**REVAMPING DELLO STABILIMENTO DI MARGHERA  
PER L'OTTIMIZZAZIONE DEL PROCESSO DI  
ESTRAZIONE DEGLI OLI VEGETALI**

**INTEGRAZIONI**  
Relazione tecnica

Il presente elaborato contiene le integrazioni richieste dalla Provincia con comunicazione prot. n. 17115 del 28/2/2014, pervenuta alla ditta in data 3/3/2014.

Figura 5.1. Confronto tra portata nominale e misurata

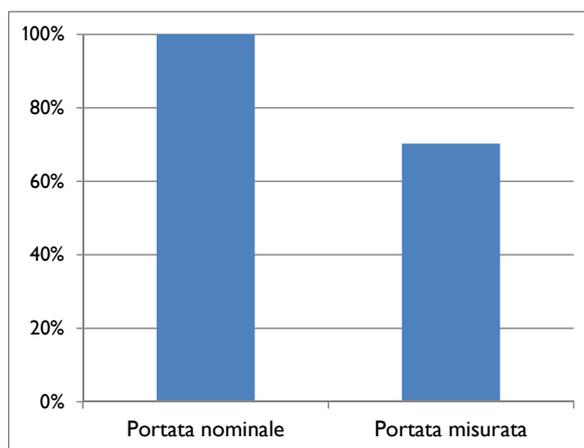
*Trattandosi di modifica ad un impianto già esistente sarebbe stato utile un confronto diretto tra l'impatto dell'impianto nelle condizioni di esercizio attuali rispetto alle condizioni di progetto evidenziano i contributi aggiuntivi rispetto ai camini che risultano essere già autorizzati e funzionanti.*

Si fa presente che le valutazioni sono state effettuate utilizzando le portate nominali degli impianti, i flussi di massa autorizzati per i punti di emissione esistenti e le concentrazioni/flussi di massa richiesti in autorizzazione per i nuovi punti in progetto. Tali assunzioni influenzano i risultati del modello in senso cautelativo (cfr. osservazioni ARPAV, cap. 3).

A titolo esemplificativo, la Figura 5.1 riporta un confronto tra portata nominale e misurata, calcolato come media per tutti i punti di emissione sulla base delle misure di autocontrollo eseguite nel periodo 2011-2012.
